**Verslag huishoudelijke elektrische installatie op laagspanning en zeer lage spanning****Algemeen:**

Referentie: 010-20260128-03	Datum controle: 28/01/2026
Keurder: 010

Eigenaar:	Onbekend	EAN-code:	541448820049689523
Adres installatie:	Maurice Leytensstraat 29, 2610 - Wilrijk	Nummer teller(s):	1SAG1105542574
		Distributienetbeheerder installatie:	Fluvius
Datum uitvoering installatie:	☒ Vóór 01/10/1981 ☐ Tussen 01/10/1981 en 01/06/2020 ☐ Vanaf 01/06/2020		
Type:	☒ Wooneenheid ☐ Niet-huishoudelijk ☐ PV ☐ Batterij ☐ Laadpaal

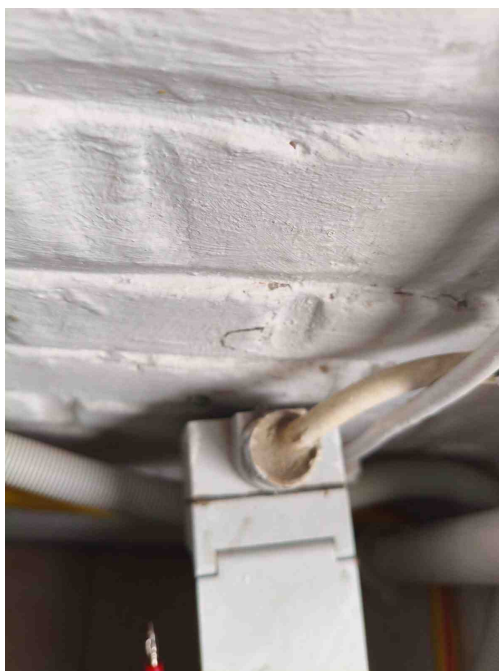
C21 - Het gebruik van geleiders van het type VOB, zonder bijkomende afscherming is niet toegestaan (Boek 1: 5.2.9.6).

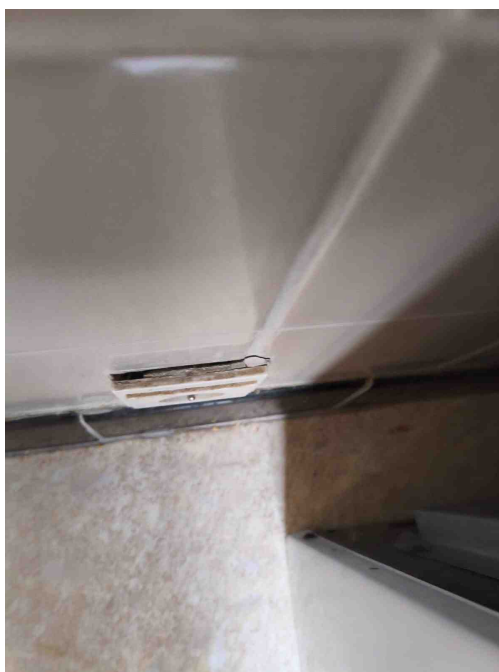
T10 - Bepaalde contactdozen en/of schakelaars zijn niet degelijk bevestigd (Boek 1: 1.4.1.3).

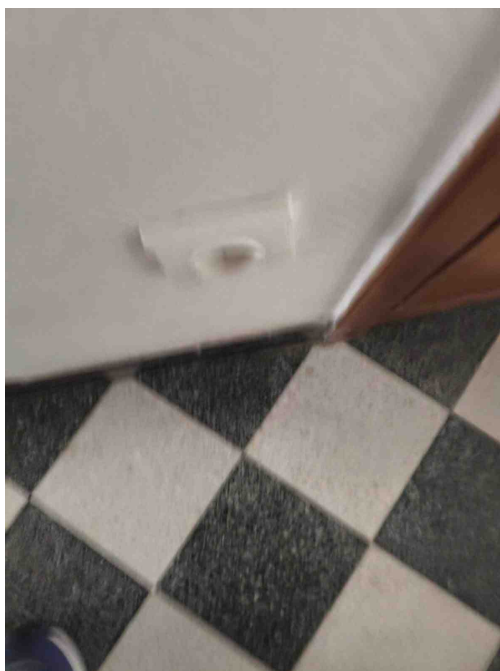
T10 - Bepaalde contactdozen en/of schakelaars zijn niet degelijk bevestigd (Boek 1: 1.4.1.3).

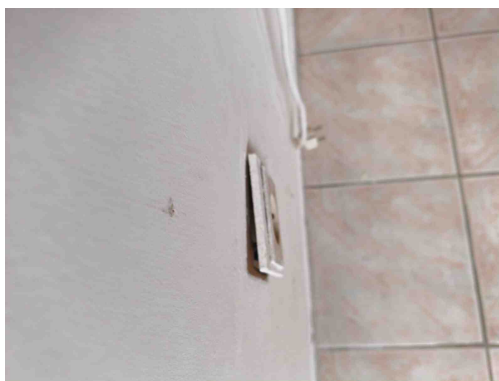
T10 - Bepaalde contactdozen en/of schakelaars zijn niet degelijk bevestigd (Boek 1: 1.4.1.3).

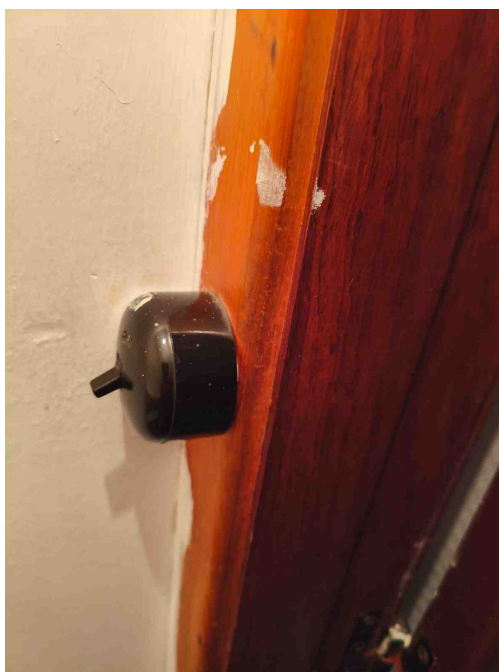
T10 - Bepaalde contactdozen en/of schakelaars zijn niet degelijk bevestigd (Boek 1: 1.4.1.3).

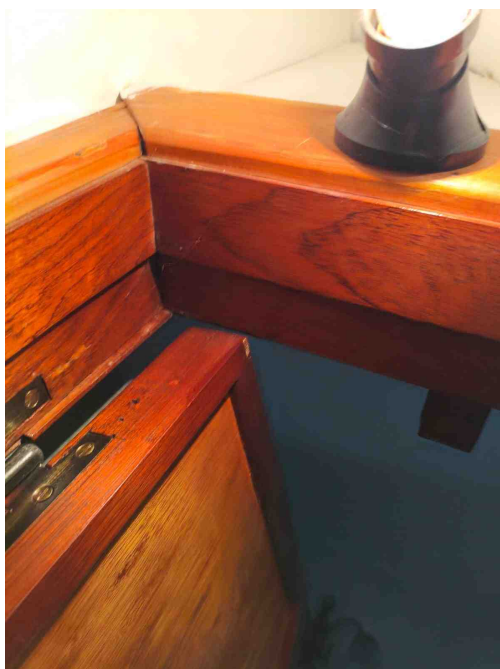
T13 - Opbouwcontactdozen en/of -schakelaars zonder achterplaatje mogen niet rechtstreeks op een brandbare ondergrond bevestigd worden (Boek 1: 4.3.3.5).

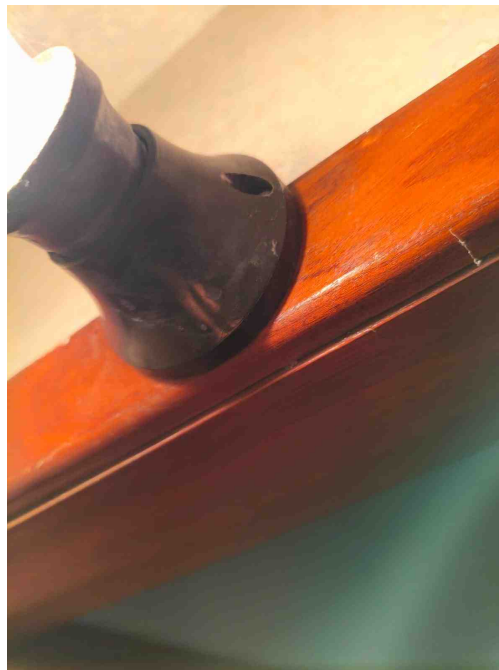
T13 - Opbouwcontactdozen en/of -schakelaars zonder achterplaatje mogen niet rechtstreeks op een brandbare ondergrond bevestigd worden (Boek 1: 4.3.3.5).

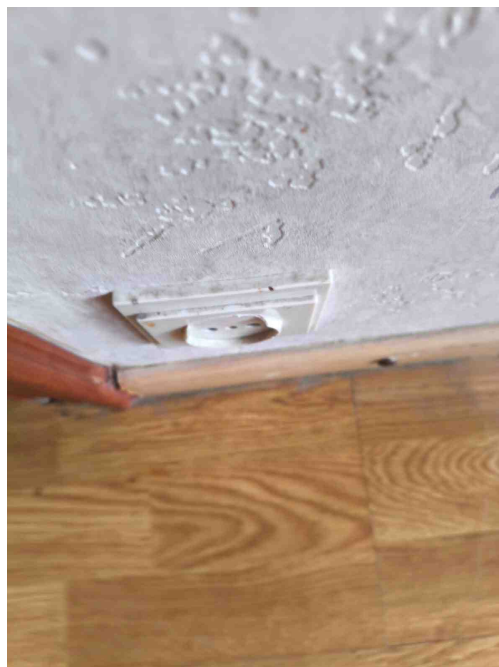
T13 - Opbouwcontactdozen en/of -schakelaars zonder achterplaatje mogen niet rechtstreeks op een brandbare ondergrond bevestigd worden (Boek 1: 4.3.3.5).

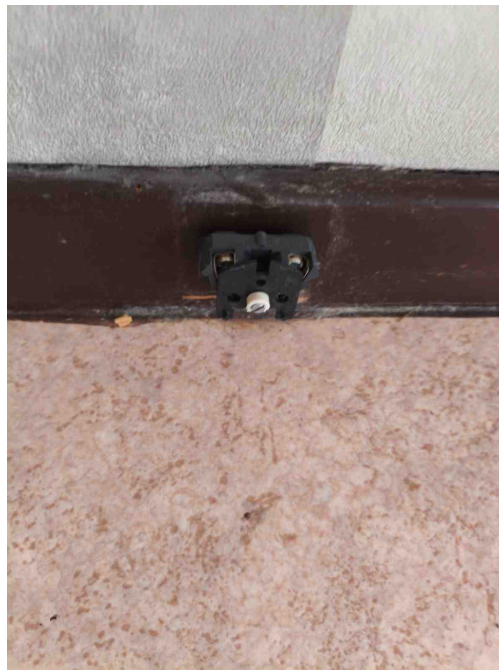
T09 - Bepaalde contactdozen en/of schakelaars zijn beschadigd (Boek 1: 1.4.1.3).

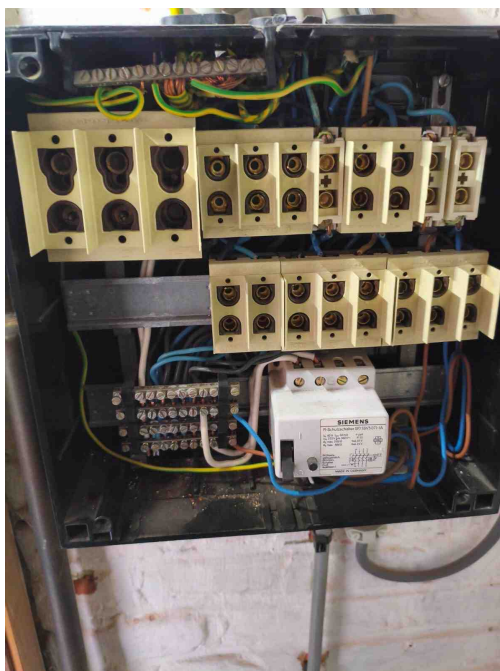
A05 - De waarde van de spreidingsweerstand van de aardverbinding is te hoog (Boek 1: 5.4.2).

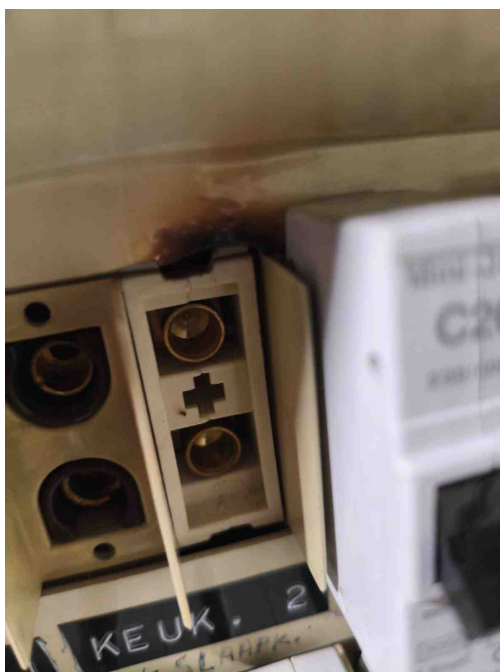
B30 - De houder van de beveiliging in een huishoudelijke ruimte is niet voorzien van aangepaste kalibreerelementen (Boek1: 5.3.5.5).

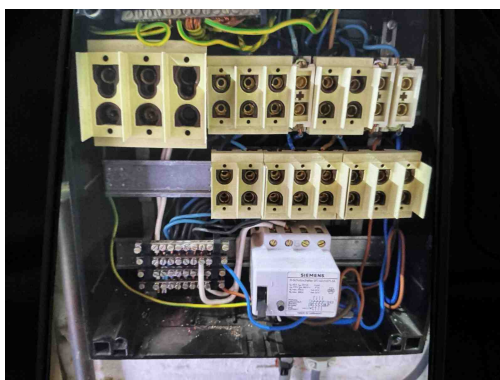
C27 - Het gebruik van geleiders van het type VTLMB (côte-à-côte) is niet toegestaan (Boek 1: 1.4.2.1).
